Konstr.	Ritad	Godk.	Smst nr.	Ers.	Tolerans där ej annat angivits: ISO 2768 m	
Dat.	1993-09-24	HG	Skala	1:6		
			<h1>Atlantic H18</h1>		<h1>14237 A</h1>	
SCANDINAVIAN DESIGN

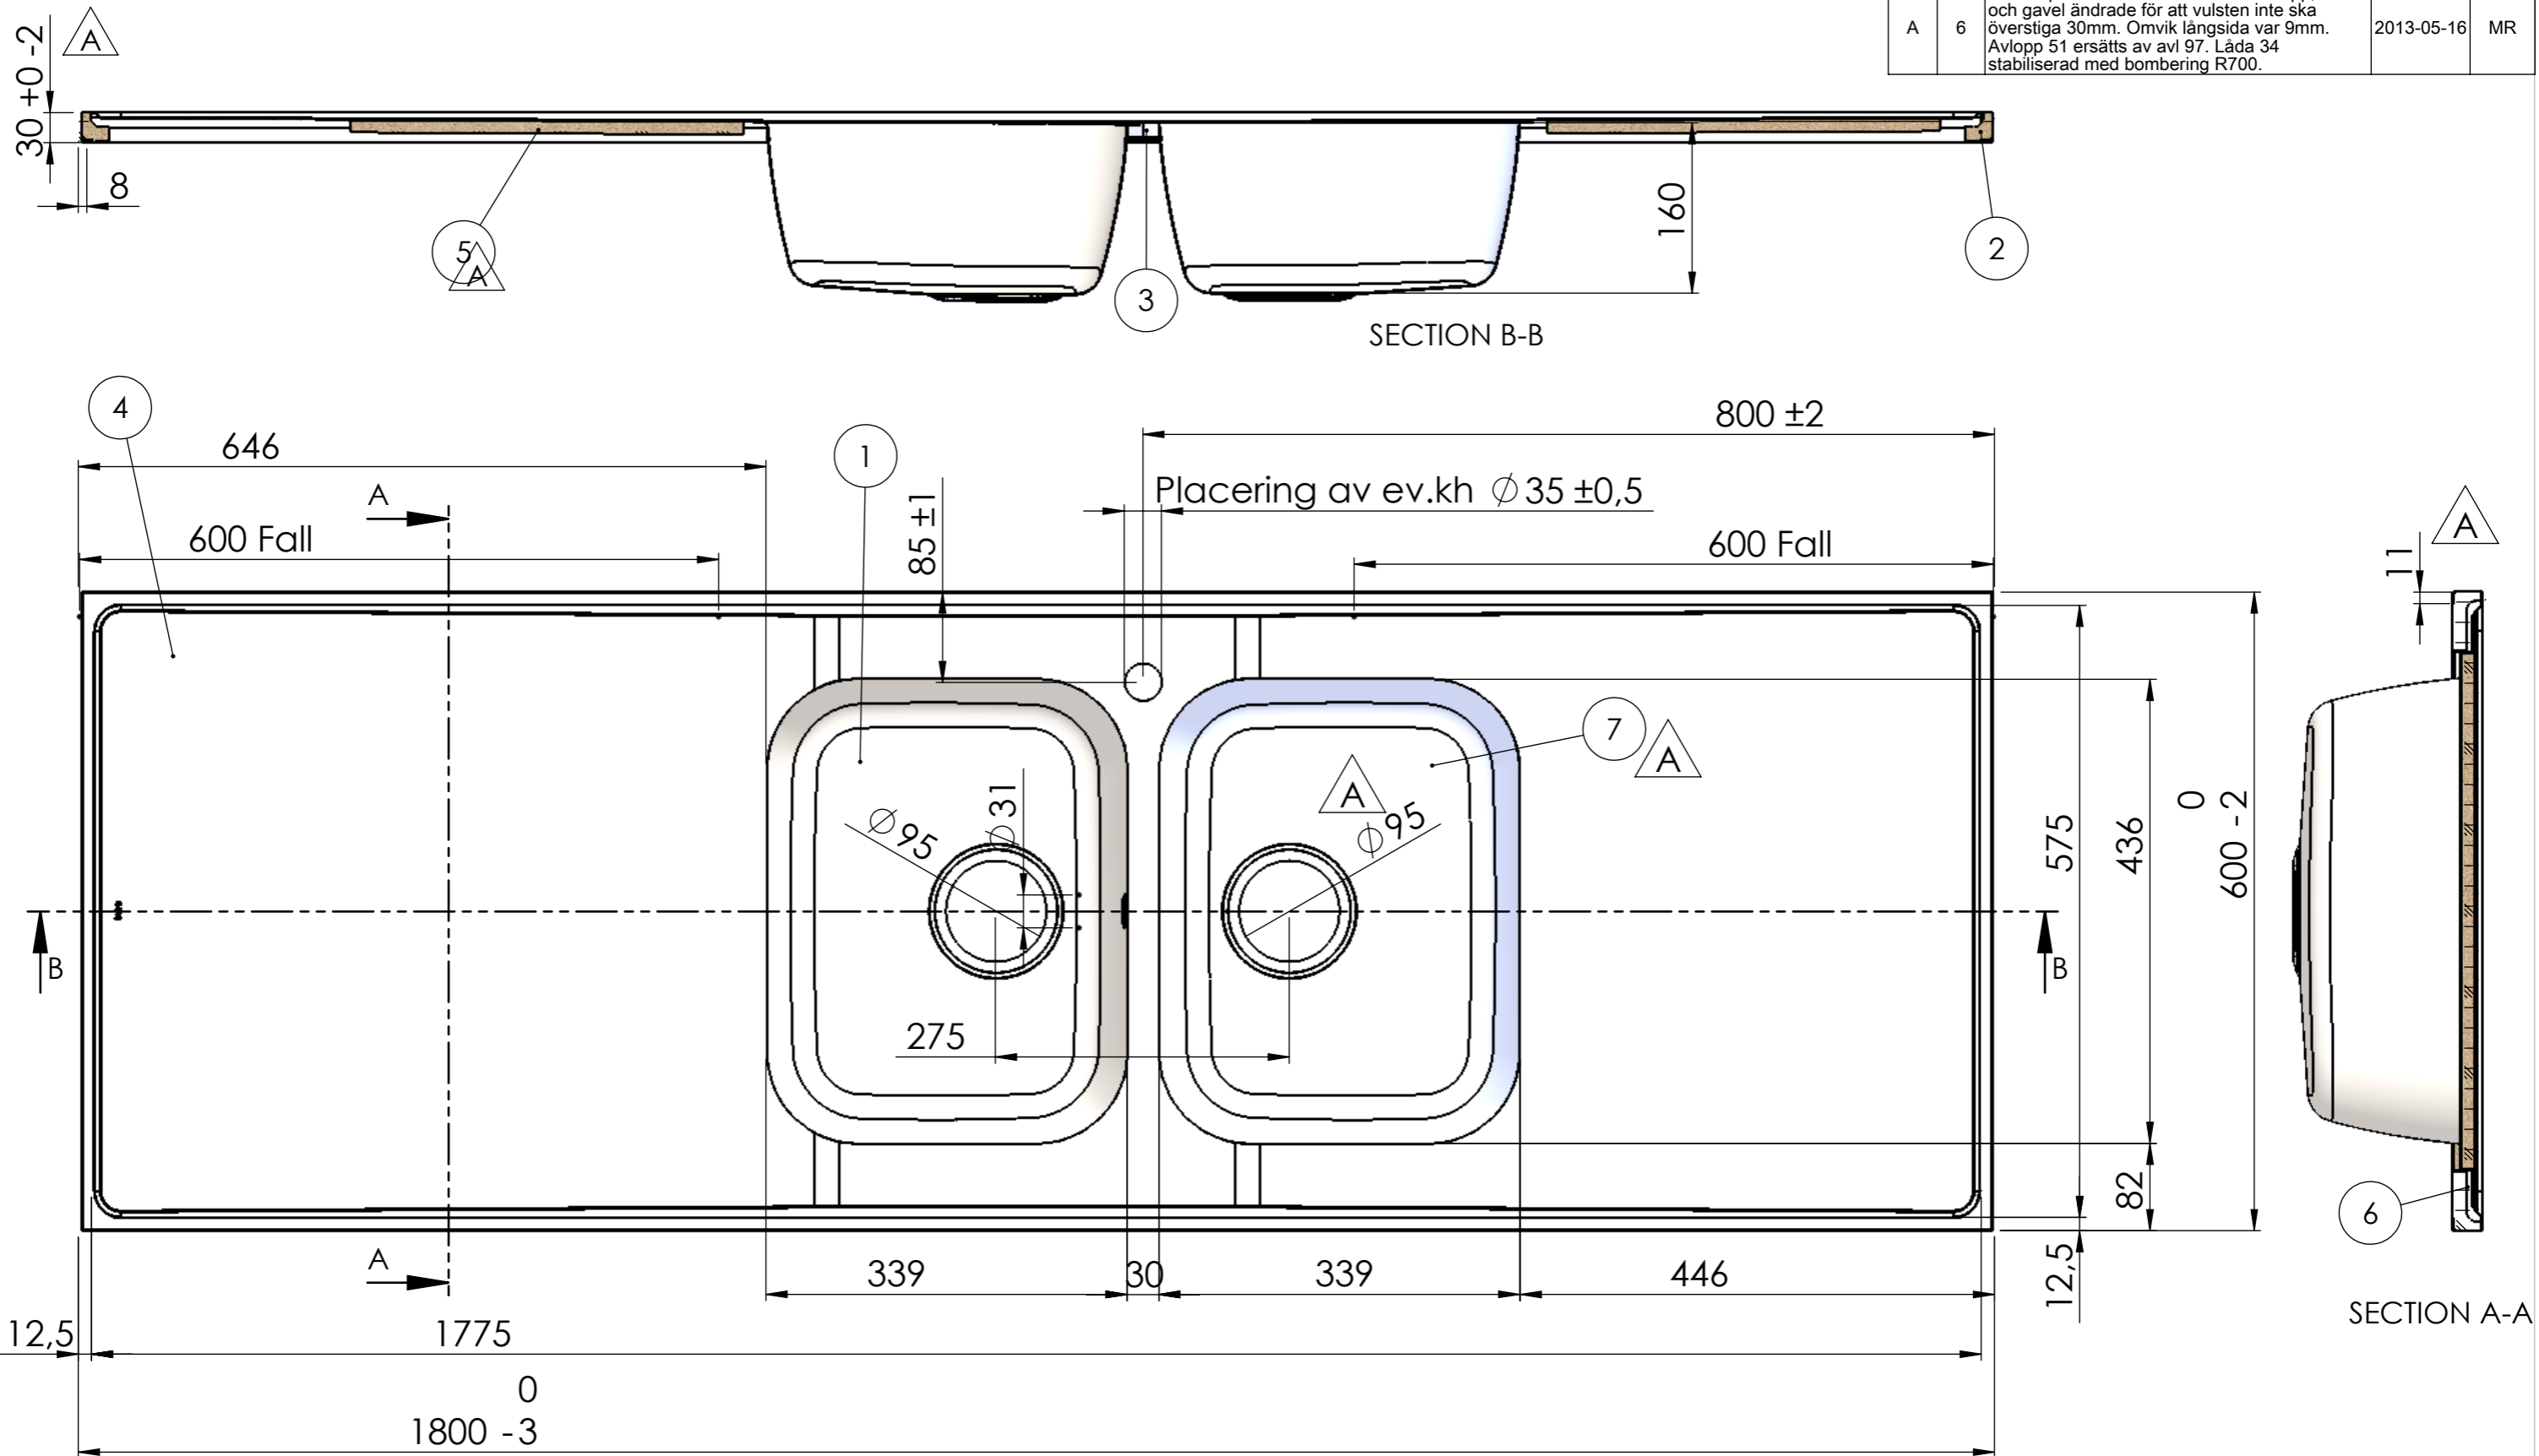
REV.	ANT.	ÄNDRING	DATUM	GODK.
A	6	Windexplatta ersatt med MDF. Kantklipp, ram och gavel ändrade för att vulsten inte ska överstiga 30mm. Omvik längsida var 9mm. Avlopp 51 ersätts av avl 97. Låda 34 stabiliserad med bombering R700.	2013-05-16	MR
